Dotyczy: postępowania prowadzonego w trybie podstawowym zgodnie z art. 275 pkt 2 ustawy Pzp pn.: „**Budowa pełnowymiarowej sali gimnastycznej i przebudowa budynku szkoły przy Zespole Kształcenia i Wychowania w Brodnicy Górnej w Gminie Kartuzy**”.

**WYJAŚNIENIA NR 4 I MODYFIKACJE NR 4 Z DNIA 06.04.2022 r.
DO TREŚCI SPECYFIKACJI WARUNKÓW ZAMÓWIENIA**

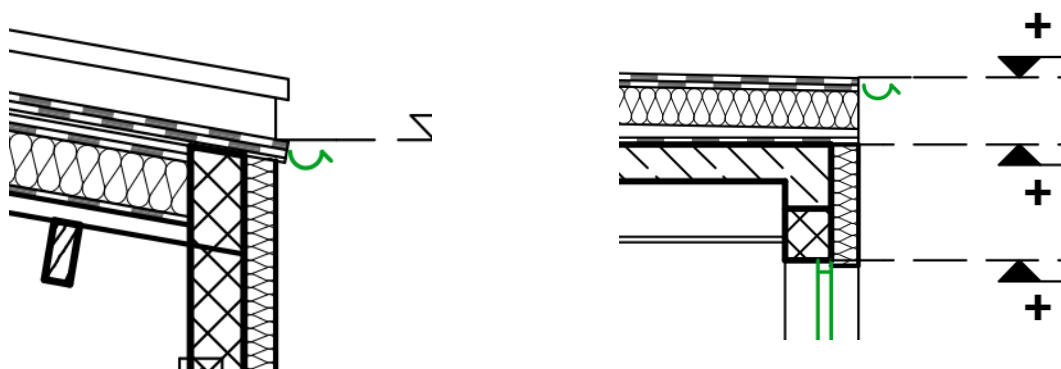
W projekcie wykonawczym na przekrojach w opisie warstwy „D” przez dach hali np. na rys. a-pw-4 nie ma sufitu podwieszanego, natomiast na rys. a-pw-7 pojawia się sufit EI30. Prosimy o określenie, czy należy go ująć w wycenie. Jeśli tak, to prosimy o określenie parametrów i sposobu montażu.

Poprawne uwarstwienie dachu:

- Membrana PCV
- 2 warstwa gruntująca
- Płyty OSB 2,2 cm
- Pustka powietrzna
- Membrana paroprzepuszczalna
- Wełna mineralna twarda gr. 25cm
- 2 x folia paroizolacyjna

Blacha falista zgodnie z projektem konstrukcji.

Podczas kalkulacji ceny oferty nie należy uwzględniać wykonania sufitu podwieszanego.

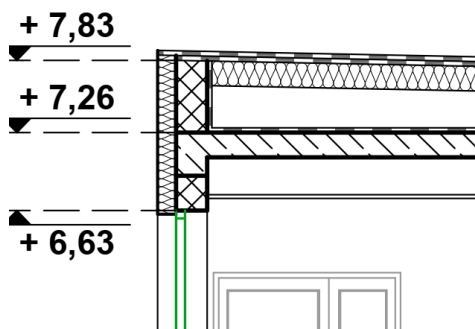
Prosimy o udostępnienie detalu mocowania rynny dachowej, gdyż na przekrojach a-pw-7 oraz a-pw-6 rynna mocowana jest do ocieplenia

Dach sali gimnastycznej – rynna mocowana do płyty osb .

Zamawiający udostępnia wraz z niniejszymi wyjaśnieniami detal dachu łącznika.
